**Wohneck Friedensstrasse - Grundriss Dachgeschoss**

| PROJEKT-NR. | OBJEKT | GEAENDERT |
|---|---|---|
| 02-02 | Wohneck Friedensstrasse | 17.11.2008 |
| 01.06.2008 | Grundriss Dachgeschoss 1. BA — Ausfuehrungsplanung | AP-31 c |

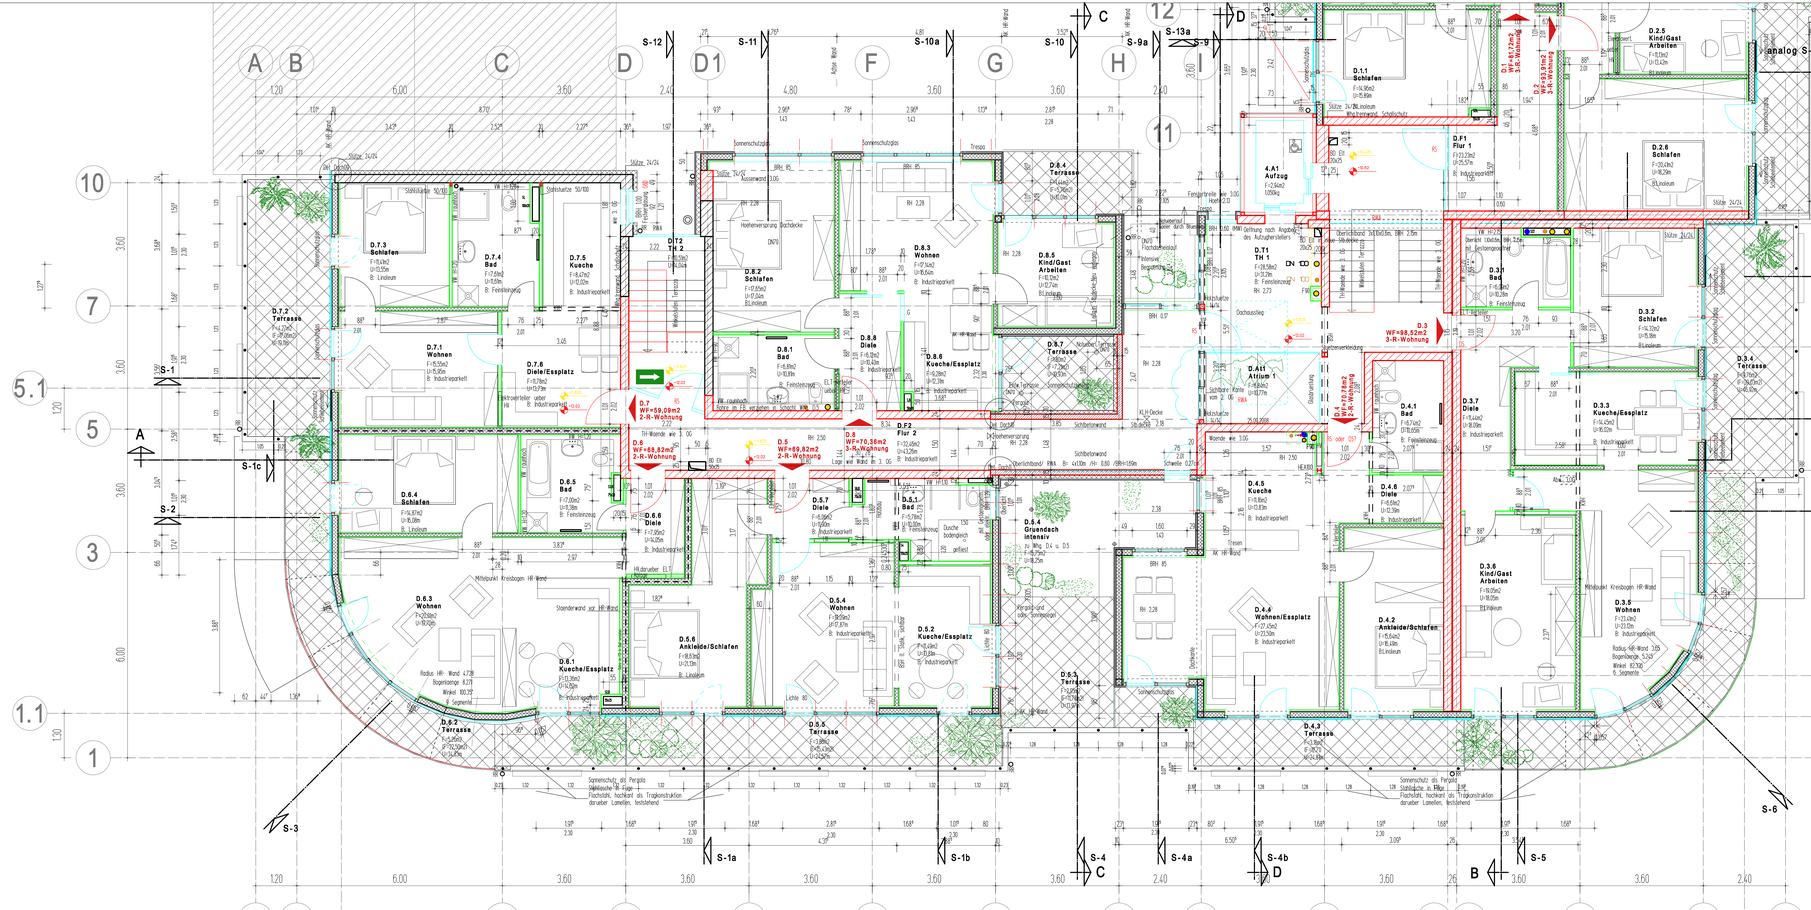
- 25.08.2008
- -Aussenkante Wand Achse 9 HH verschoben
- -Schacht 54, Bad D3.3 neu
- -Schacht F90 im Treppenhaus Achse - J und in WHg4 erganzt
- -Flurwande Achse G+I in Stahlbeton, Rice -Klemmung geanndert

- -Oberlichtbad Flurwand Achse G+I Abmessungen erganzt
- -Stahlbetonstützen erganzt, Holzbau Unterzuge erganzt
- -Detaileingaben erganzt
- 25.08.2008
- - Alle massiven Balkontrennsteinen, 3 cm nach Aussen geschoben, gemass der Teilschnitte 13 cm Ueberstand zur Dammung 3.06

- 26.08.2008
- - Achse M9/N4 massive Balkontrennung um ca. 15 cm Richtung Achse 2.1 verschoben
- - Achsen M/5, N/4, O/12 u. N, P/12 u. N, massive Balkonkanten jeweil nach aussen verschoben

- 01.09.2008
- - Randungen detailiert
- - Holzbau Unterzuge erganzt
- 03.09.2008
- -Achse G4, Anschluss HR-Wand geanndert
- -Lage Versprung Dachkante Achse O+G 9

- -Lage Wand Achse H+F verschoben
- 08.09.2008
- -Decke unter 3.06 Balkondecke Achse A/B 13+5 korrigiert
- 11.09.2008
- -Wand Achse H+I 7 verschoben
- -Fertigbetonstahlplatte H+N 3cm nach aussen verschoben

- 15.09.2008
- -WH Plosten-Riegel-Fassade Achse O7 geanndert
- 16.09.2008
- - TH 2, oben u. links Bodendurchbruch E11 eingetragen
- 18.09.2008
- - Lagefaer in Stb.wand Achse 4 G+I geanndert

- - HR-Innenwand Achse G 5-6 verschoben
- - Laenge MW- Stb.wand Achse G4 und E5 nach Det. 10 und 11geanndert
- 22.09.2008
- - Fensterfaer in Fenster geanndert, Achse 6L, Anschluss Fenster detailiert

- - Oeffnungsrichtung Tuer in Stb.wand Achse 4 G+I geanndert
- 23.09.2008
- - TB-Stoenderw. Achse C5-7 auf 12,5 verbreitert, wegen Heizungsvert.
- - TB-Vorwand vor WHG.Fenster, Achse D13-3 neu, wegen Kueckenabzug

- - TB-Vorwand vor Wand Achse T12 neu, wegen Heizungsverteiler
- - TB-Wand Achse E+F3 auf 12,5 verbreitert, wegen Heizungsverteiler
- 25.09.2008
- - Stahlbetonstuetzen Achse 100-D 0,35stelle in TB-Wand neu

- - Stahlbetonstuetzen Achse 8 D+F3 in TB-Wand neu
- - WHG. D5- Wand zwischen Wohnen und Kueche 6w. entfernt, U2 neu
- - Fenster in HR-Wand Achse 6 2-4 verschoben (wegen Badaufteilung)

- - Stahlbetonstuetzen Achse J4 0,35stelle neu
- - Tuerenoffnung Achse 6 3L verschoben
- 08.10.2008
- - Achse 6L4-D1 und D-D/4-6L Bestandswande geanndert
- 09.10.2008

- - Bad D3.3 Anordnung Sanitaergegenstande geanndert
- 13.10.2008
- - Bad D3.1 Dusche statt Badewanne
- - Windschieben 8, Stahlw, TB in Holzstrienbau geanndert; Wande Achse 13 u

- 15.10.2008
- - HR aus Schacht 13 entfernt, verlegt auf AW Achse 10D
- 17.10.2008
- -Bodenaussparungen 1,0,1,7 0,6x0a 11,0,0B -Hermessung
- -Hauptleitungen werden in vorh.Stb.decke geplant und innerhalb neuer S8 ohne Bodenaussparung

- -Geisenderbelichtung Fertigteil erganzt
- 21.11.2008
- - 2.BA Dreecher der Balkone korrigiert
- 02.12.2008
- -Bodenbelaege eingetragen 0,aper12D3
- 03.12.2008

- - Badewannenzeile 2.BA verwoscht
- 15.12.2008
- -Tuer D2.4 wegen Heizkoerper verschoben (Holzstrienwand)
- - Hoehen Vorwandinstall., Heizkoerper in Boeden erganzt (Details siehe Beb

- 16.01.2009
- - Treppenerhöhung zugepasst
- 20.01.2009
- - Brandschutzsturzerlangen Tuerren erganzt
